DODATEK Č. 3 KE SMLouvĚ O DíLO „PARKOVACÍ DŮM POLNÍ“

„Pakovací dům Polní“

Rekapitulace změnových listů k dodatku č. 3

PROVEDENÍ STŘECHY NAD VÝTAHOVOU ŠACHTOU

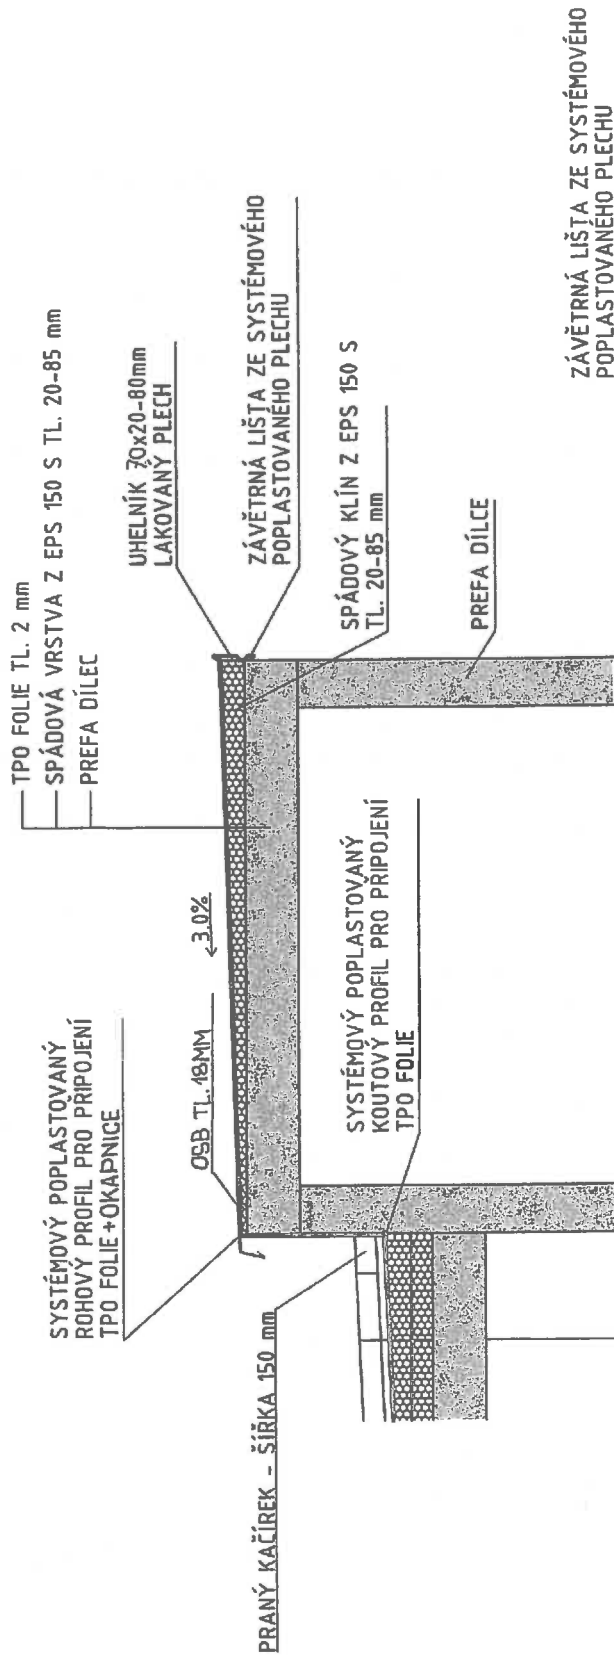
Dále je zde vyčíslena nová skladba střechy nad výtahovou šachtou, která je tvořena spádovými klíny z EPS a TPO fólií (viz. příloha č.2 Střecha nad výtahovou šachtou). S tím souvisí odpočet skladby S07 v ploše výtahové šachty.

2. VARIANTA - PASOVINA 50/4 mm

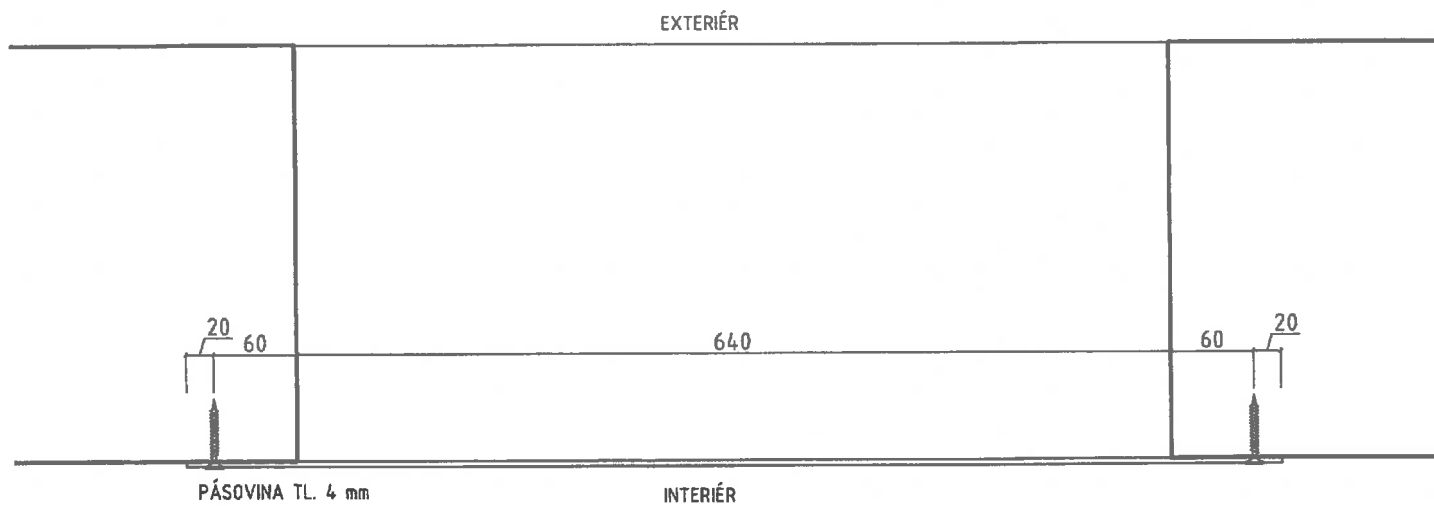
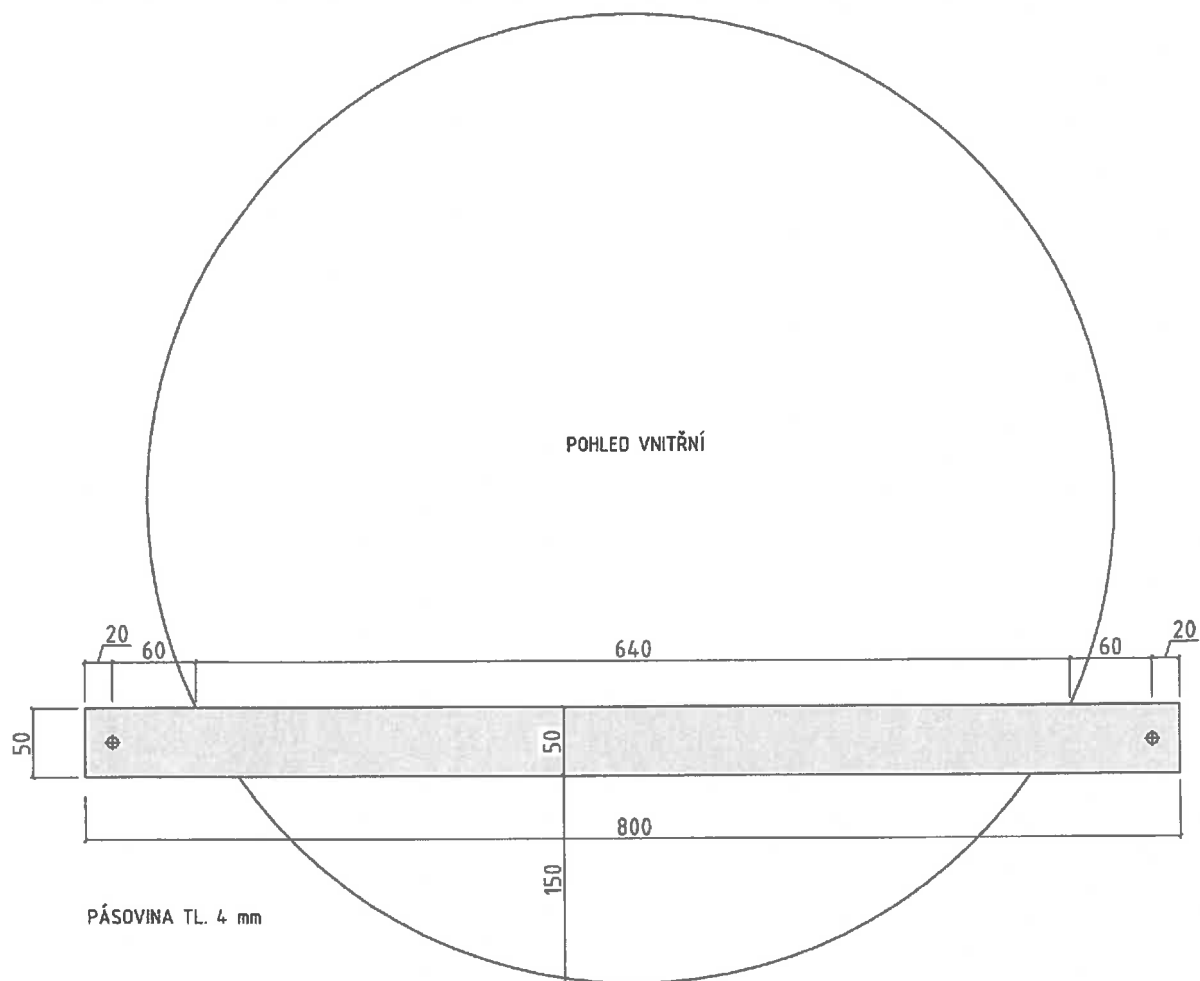
- **Změna během výstavby 8**
Jedná se o dopracování realizační dokumentace zejména kruhových otvorů v prefabrikovaných stěnách (jihozápadní část) v počtu 24 ks. Budou doplněny zábradlím z důvodu navýšení bezpečnosti provozu stavby. Zábradlí bude tvořeno pásovinou 50/4 mm dle zaslání schéma od projektanta.

PŘEKLAD P04 - 1 ks

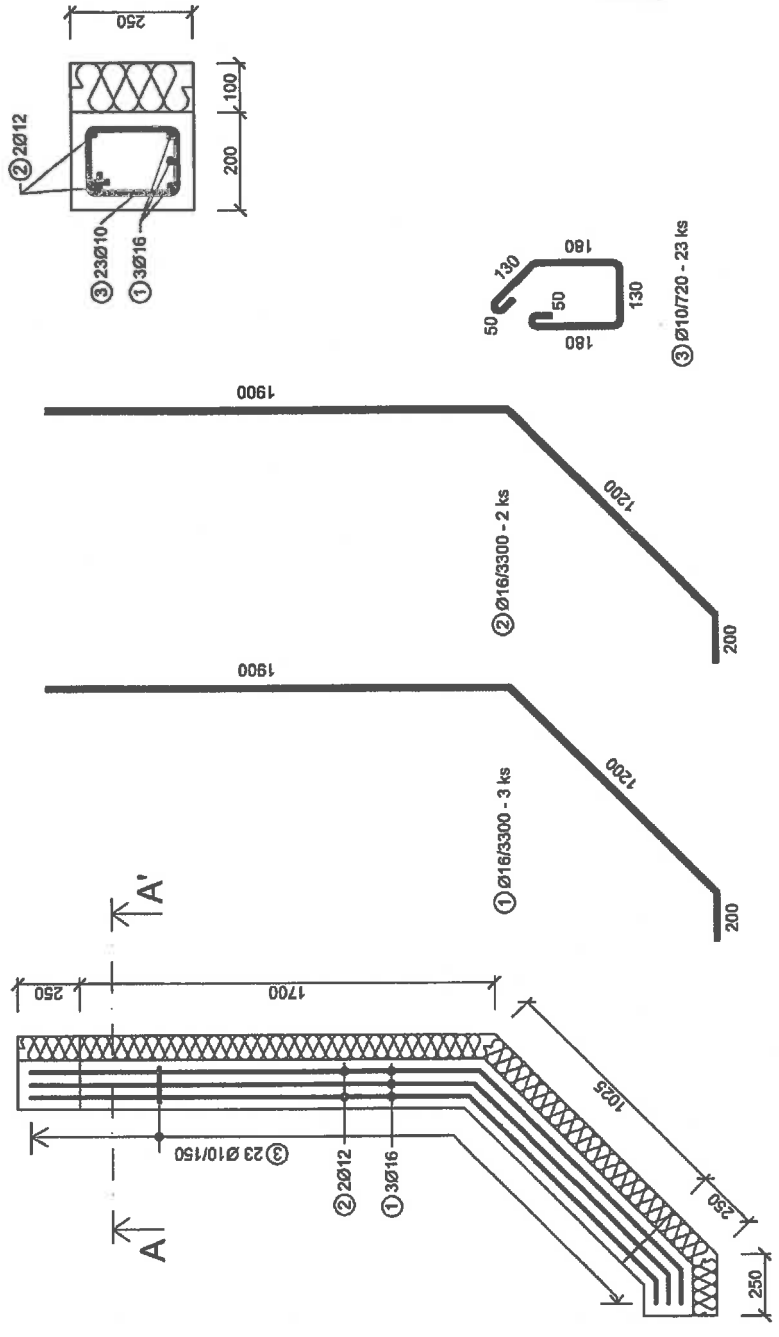
- **Změna během výstavby 11**
Jedná se o dopracování realizační dokumentace, kde byl doplněn ocelový sloupek (ozn. A17) u oken C 01 pro realizaci ŽB překladu P-04 v místnosti č. 107. Dále z důvodu bezpečnosti budou v místech otvorů nad podlahou ve 2.NP a 3. NP doplněny ocelové L úhelníky (ozn. Z18) sloužící jako zábrana proti vypadnutí osob.

STĚNA A15 - 2 ks

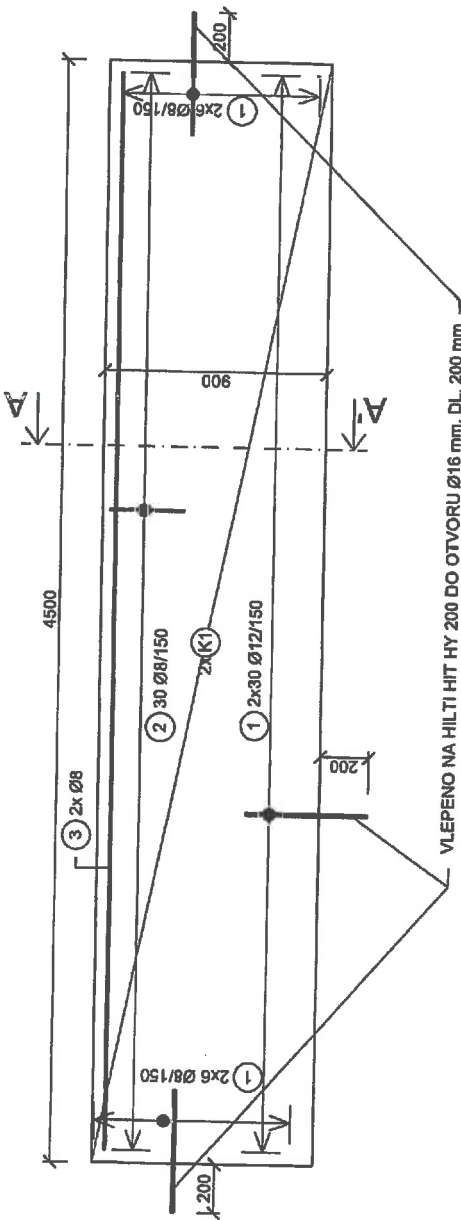
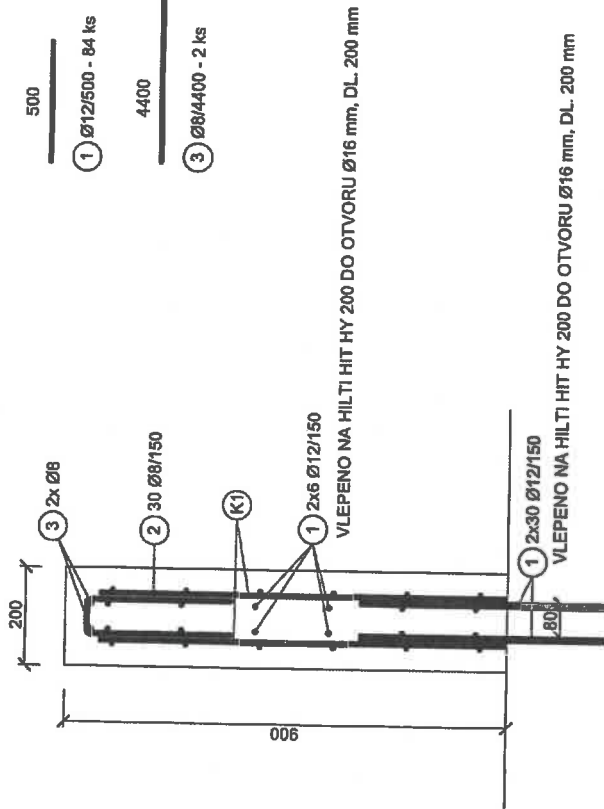
- **Změna během výstavby 14**
Jedná se o dopracování realizační dokumentace, která navrhuje novou ŽB stěnu A15, a to z důvodu rizika pádu osob.

ZÁBRADLÍ ZO4

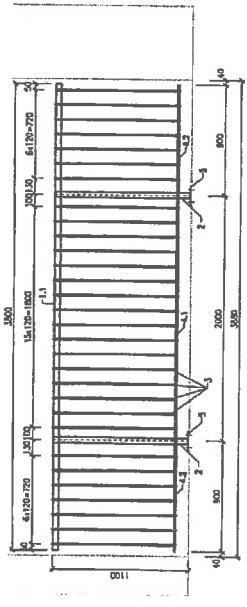
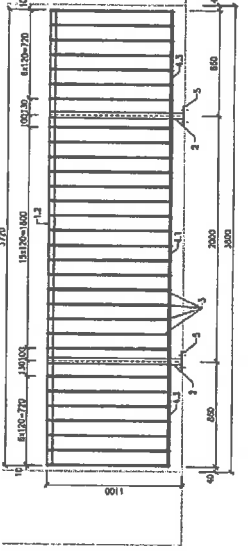
Jedná se o technický změnový list. Dochází k úpravě detailu zámečnického prvku Z04 – zábradlí ocelové žárově zinkováno včetně zábrany mimořádného zatížení způsobeného vozidly pro uzavřené plochy a budovy s hromadnými garážemi s přístupem pro osobní vozidla do 3,5t, tj. pro sílu ve směru jízdy $F_{ek}=F_{ed}=50kNm$. Původní položka ve VV je nahrazena novou o stejné funkci a stejné ceně.

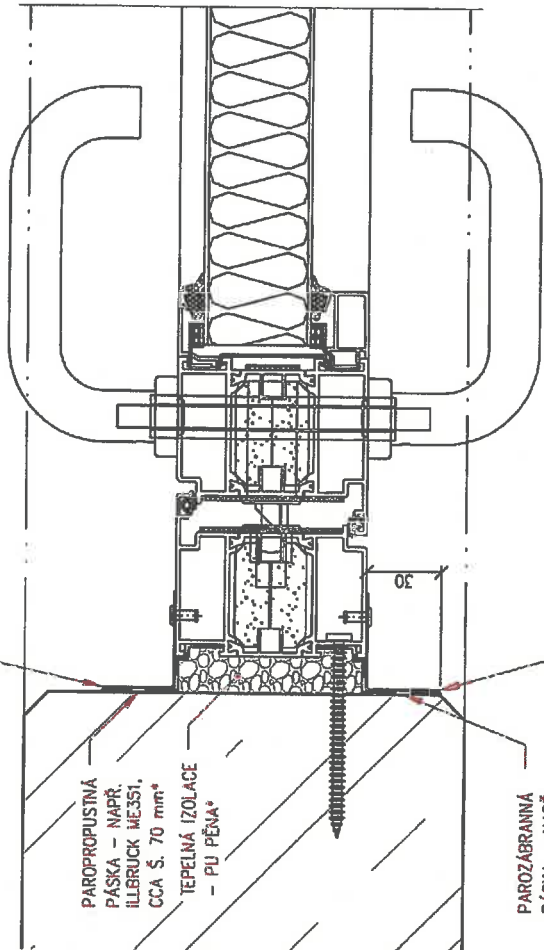
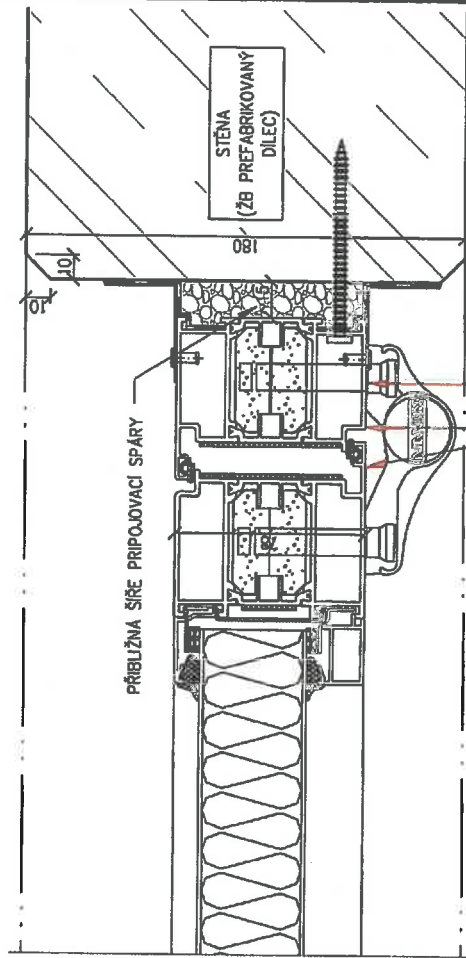
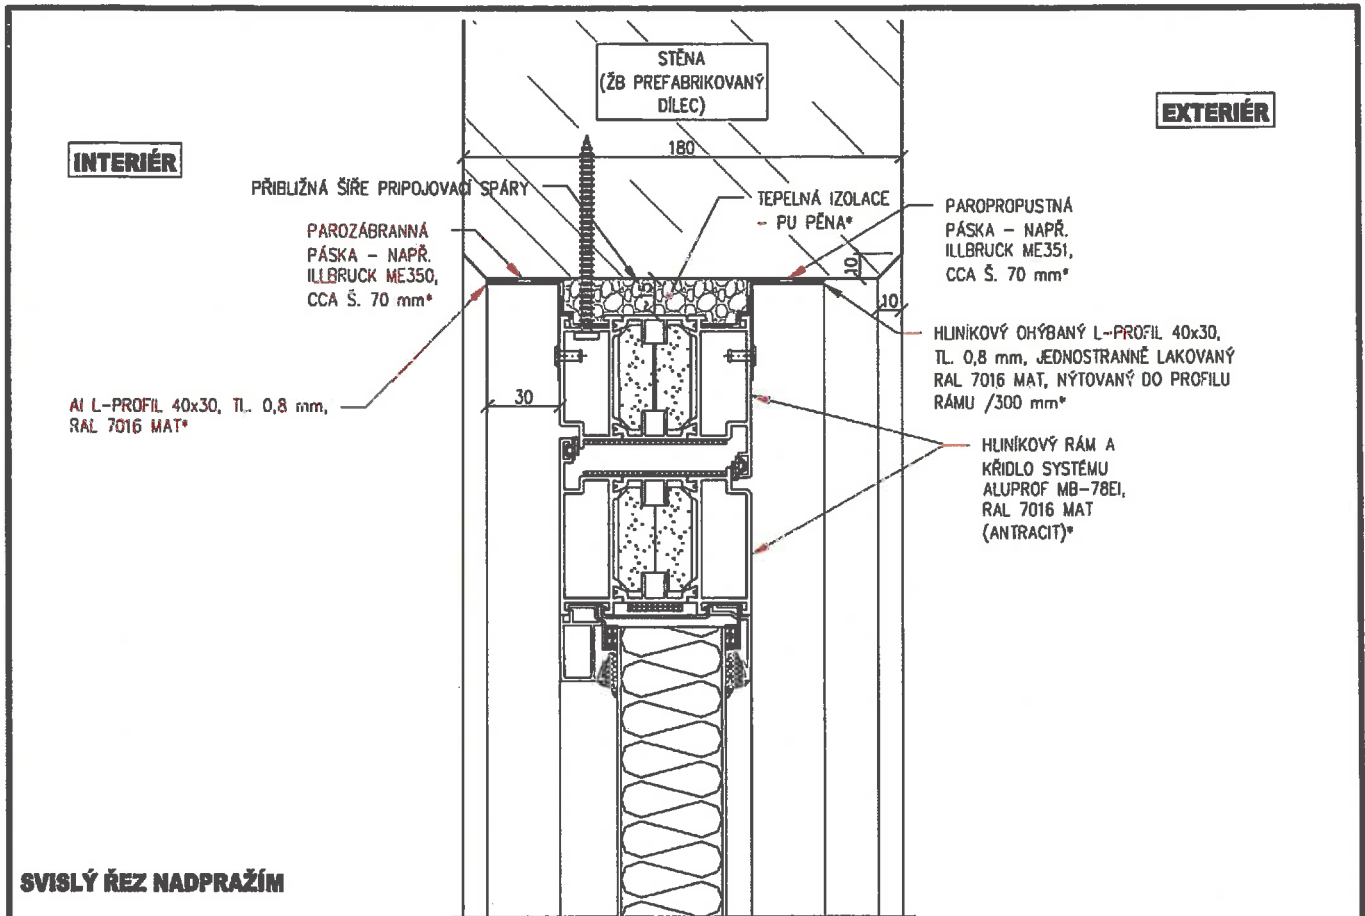
c) Olištování z venkovní a vnitřní strany bude provedeno dle projektové dokumentace. ZL vyčísluje tyto práce.
